Gebr. Märklin & Cie. GmbH

Göppingen, den 22.10.2007

Zugpackung 26218

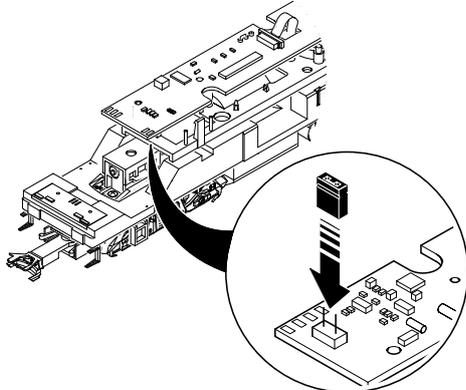
Für die Technik-Interessierten unter Ihnen stellen wir gerne die zu ändernde Maßnahme an diesen betroffenen Fahrzeugen vor. In der linken Grafik auf der folgenden Seite sehen Sie den falschen Zustand. Der Mittelschleifer ist an dem äußeren Anschluss anstatt an dem mittleren Anschluss angelötet. Das orange Kabel an dem dritten Anschluss ist die Verbindung zur stromführenden Kurzkupplung, über die der Schleifer des Steuerwagens mit der Lok verbunden ist.

Um durch eine solche Fehlbedienung keine unnötigen Reklamationen zu erzeugen, haben wir uns zur Deaktivierung der Schleiferumschaltung im Lieferzustand entschlossen. Wird in diesem Fall aber der Zugverband angehängt, so sind wie bereits beschrieben der Schleifer der Lok und des Steuerwagens auch bei einem korrekt verdrahteten Modell zusammengeschaltet. Weisen Sie daher bitte Ihren Kunden daraufhin, dass er bei Verwendung von stromlosen Signalabschnitten oder beim Einsatz von Trennwippen unbedingt die Schleiferumschaltung aktivieren muss. Die entsprechende Beschreibung befindet sich auf Seite 28 der Gebrauchsanleitung. Der dort gezeigte Jumper muss entfernt werden. In der Grafik ist das Setzen des Jumpers eingezeichnet.

Im Rahmen unserer Gewährleistung sind wir natürlich bereit diese Fahrzeuge entsprechend zu korrigieren. Sollten Sie Modelle aus dieser Charge besitzen oder ein Kunde ein solches Fahrzeug bei Ihnen reklamieren, so senden Sie dies bitte zu unserer Reparaturabteilung zur Überprüfung und Nachbesserung ein.

Bei den zukünftig ausgelieferten Zugpackungen 26218 haben wir sichergestellt, dass nur noch korrekt verdrahtete Versionen ausgeliefert werden.
